SERVICE INFO – INA 0098

Kiristimen ja värähtelynvaimentimen korvaus

Mallit:

Tuotenro INA: 531 0531 20 (korvattu)
533 0028 20 (korvattu)
531 0840 10 (uusi)
532 0601 10 (uusi)

Kuva 1: Korvaantava malli, vasemmalla värähtelynvaimennin 533 0028 20, oikealla kiristin 531 0531 20

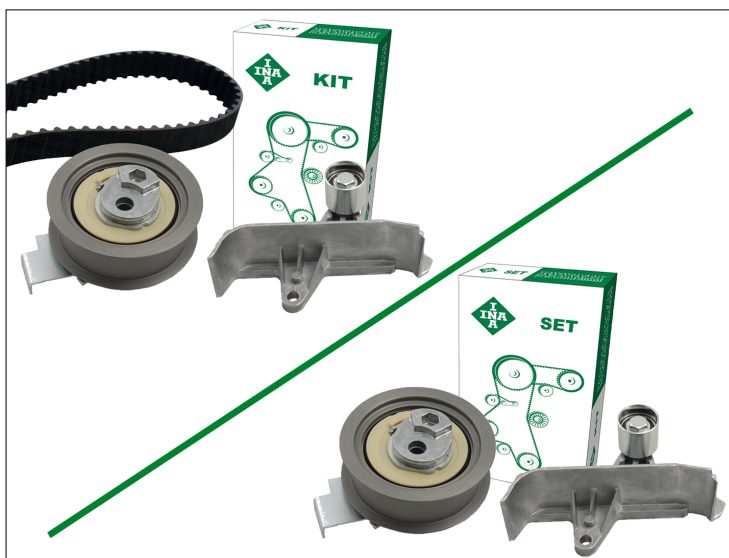
Edellä esitetyissä ajoneuvoissa on värähtelynvaimennin 533 0028 10 (kuva 1, vasemmalla) ja hihnankiristin 531 0531 20 (kuva 1, oikealla) korvattu pidikkeellä varustetulla ohjainrullalla (kuva 2, ohjainrulla pidikkeellä 532 0601 10 ja kiristin 531 0840 10). Huomaa tuotenumeroiden muutokset!

Uudet rakenneosat poikkeavat sekä teknisiltä ominaisuuksiltaan että ulkonäöltä.

Nykyisessä uudessa mallissa pidikkeellä varustetun ohjainpyörän tehtävänä on vain hihnan ohjaus toisin kuin korvaantuvassa mallissa, jossa värähtelynvaimentimen toiminta osaltaan vaikuttaa hihnan kireyteen. Uudessa mallissa hihnan kireys ja värähtelyn vaimennus on varmistettu hihnankiristimen 531 0840 10 avulla.

Eri mallien ristiin asennus ei ole sallittua!

Molemmassa malleissa on eri osat sovitettu rakenteellisesti toisiinsa ja vain niiden oikealla yhdistelmällä voidaan varmistaa hihnan oikea kireys.

Kuva 2: Nykyinen malli, vasemmalla pidikkeellä varustettu ohjairulla 532 0601 10, oikealla kiristin 531 0840 10
